Servicio Técnico Municipal – Entidades Urbanísticas. Aguas
Valoración técnica del documento "Informe Técnico en imágenes" de "Grupo de Vecinos para una Gestión Justa"

«VALORACIÓN TÉCNICA DEL DOCUMENTO “INFORME TÉCNICO EN IMÁGENES” DE “GRUPO DE VECINOS PARA UNA GESTIÓN JUSTA”»

00	Redacción inicial	25/12/13	NLP	Entidades Urbanísticas. Aguas
Rev.	DESCRIPCIÓN / DESCRIPTION	Fecha	Técnico Responsable	Área del STM
ENTIDADES URBANÍSTICAS:				
[E.U.C.C. EL BOSQUE]				
EXPEDIENTE ASOCIADO: Ayto.: [2025/04/44401]		TITLE / TÍTULO: «VALORACIÓN TÉCNICA DEL DOCUMENTO “INFORME TÉCNICO EN IMÁGENES” DE “GRUPO DE VECINOS PARA UNA GESTIÓN JUSTA”»

Ilustración 1 - Croquis de posición de controles según sentido del flujo del agua

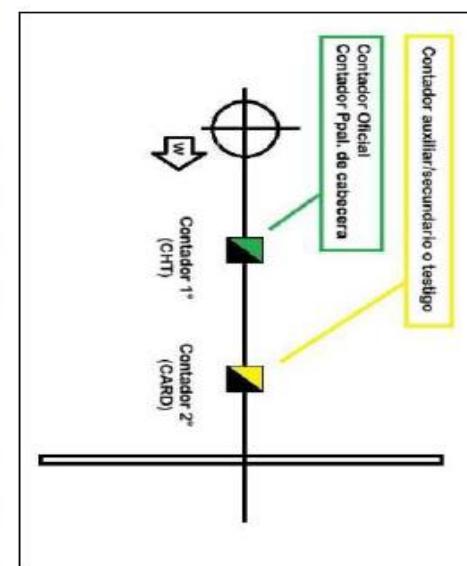
Se afirma que el 2ndo contador de la Entidad es un testigo

“De la disposición de los dos (2) contadores por pozo, en principio, cabría pensar que ésta responde a la implantación de un sistema redundante que permita, a los responsables de la EUCA, comparar las mediciones del Contador auxiliar (CARD) con las realizadas por el Contador oficial de Confederación Hidrográfica del Tajo (CHT) y, en caso de falta de correlación, **detectar fugas o errores de facturación.**”

Ilustración 1. Croquis de posición de contadores según sentido del flujo del agua

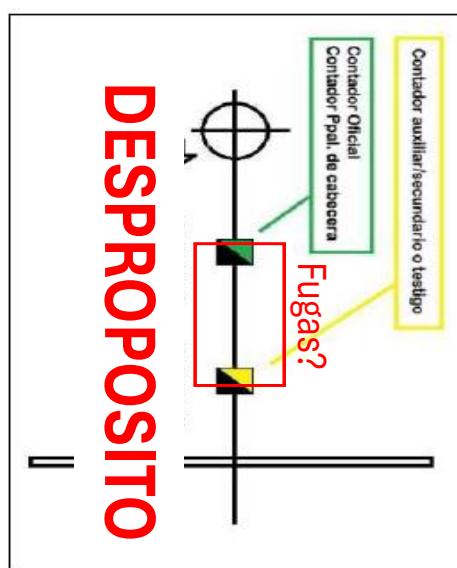
El concepto de facturación al nivel de la extracción de agua es otra vez erróneo. Existe una confusión preocupante sobre los actores principales de una actividad de abastecimiento de agua del dominio público.

El responsable municipal afirma que la instalación permite detectar fugas en una canalización recta y visible entre dos contadores separados por 2 metros. Las interpretaciones incorrectas muestran un conocimiento limitado de los conceptos usados.
